Ministero dell' Ambiente e della Tutela del Territorio e del Mare

Parere n. 2925 del 18 gennaio 2019

Progetto:	<p><i>Variante ex Art. 169 Dlgs n. 163/2006</i></p> <p><i>Tratta AV/AC Terzo Valico dei Giovi.</i></p> <p><i>Bivio Fegino - Variante Rilocalizzazione</i></p> <p><i>Fabbricato Tecnologico FA91</i></p> <p>ID 3973</p>
Proponente:	Rete Ferroviaria Italiana S.p.A.

Localizzazione del fabbricato nel Progetto approvato (in blu) e nel Progetto in variante (in rosso).

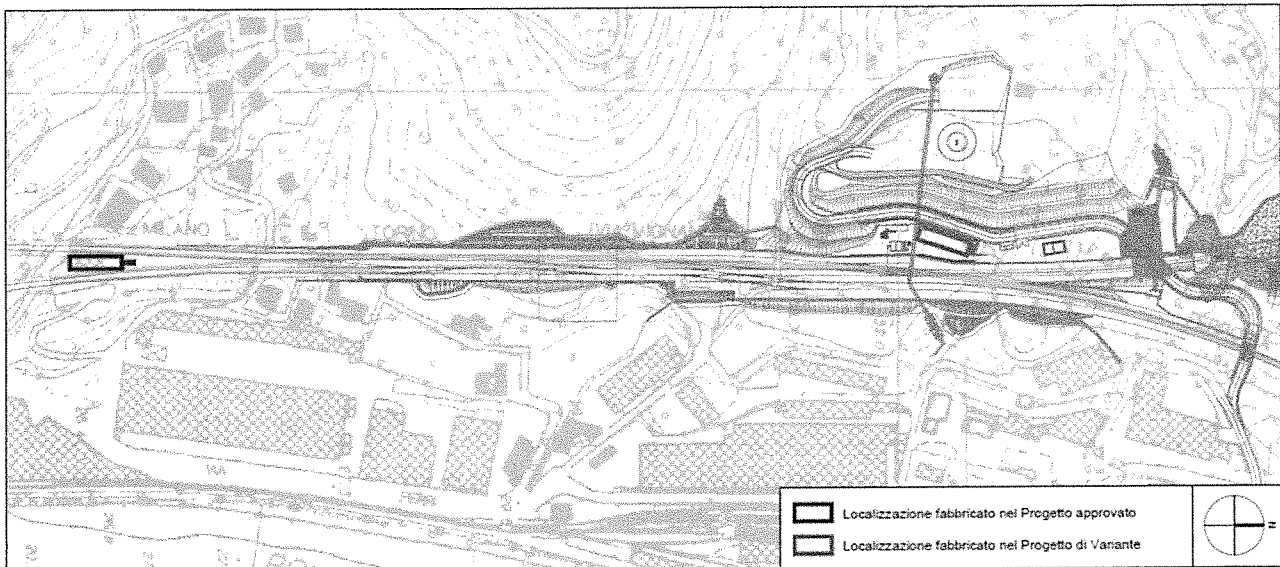
Dal punto di vista localizzativo, il fabbricato FA91 sarà ubicato 550 m più a nord rispetto alla posizione prevista nel progetto attualmente autorizzato, come mostrato nell'immagine seguente:

Confronto tra progetto approvato (blu) e progetto in variante (rosso)

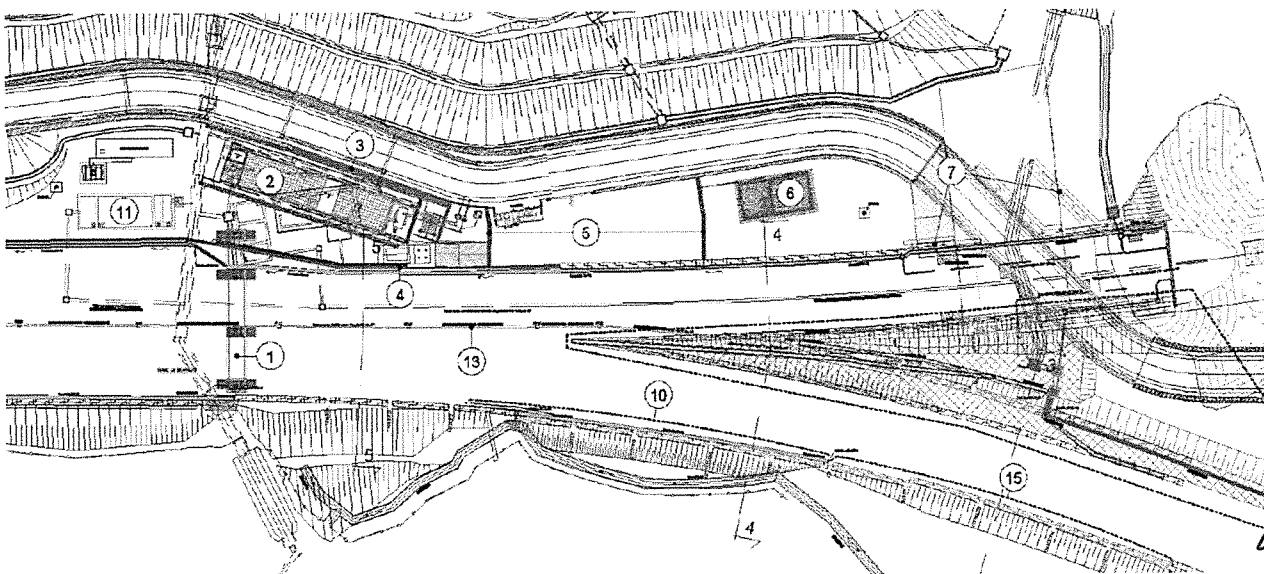
Dal punto di vista architettonico e dimensionale, l'edificio presenta dimensioni in pianta di 33,4 x 7,10 m ed un'altezza di 16,60 m nella configurazione del progetto autorizzato, mentre nel caso del Progetto in Variante esso ha dimensioni di 38,47 x 7,30 m ed un'altezza di 15,90 m.

Nell'immagine soprastante, estrapolata dalla documentazione agli atti, si riporta la sovrapposizione tra la configurazione approvata (in blu) e quella in variante (in rosso). Il Proponente evidenzia "come la principale modifica, in termini di volume fuori terra aggiunto, è quella relativa alla localizzazione del fabbricato FA91 descritto nel dettaglio nel paragrafo precedente. Il Fabbricato Antincendio FA1G, che viene spostato verso nord, mantiene dimensioni equivalenti a quelle previste nel progetto approvato. Si sottolinea che le dimensioni complessive del piazzale non variano rispetto a quanto attualmente autorizzato. [...] questo ambito di intervento ospita attualmente il cantiere COL 2 di servizio allo scavo della Galleria Campasso e della galleria di Valico, pertanto le modifiche proposte interferiscono con aree già comunque interessate sia dalla fase di cantiere che nella fase di esercizio dell'opera così come approvata in sede di Progetto Definitivo."
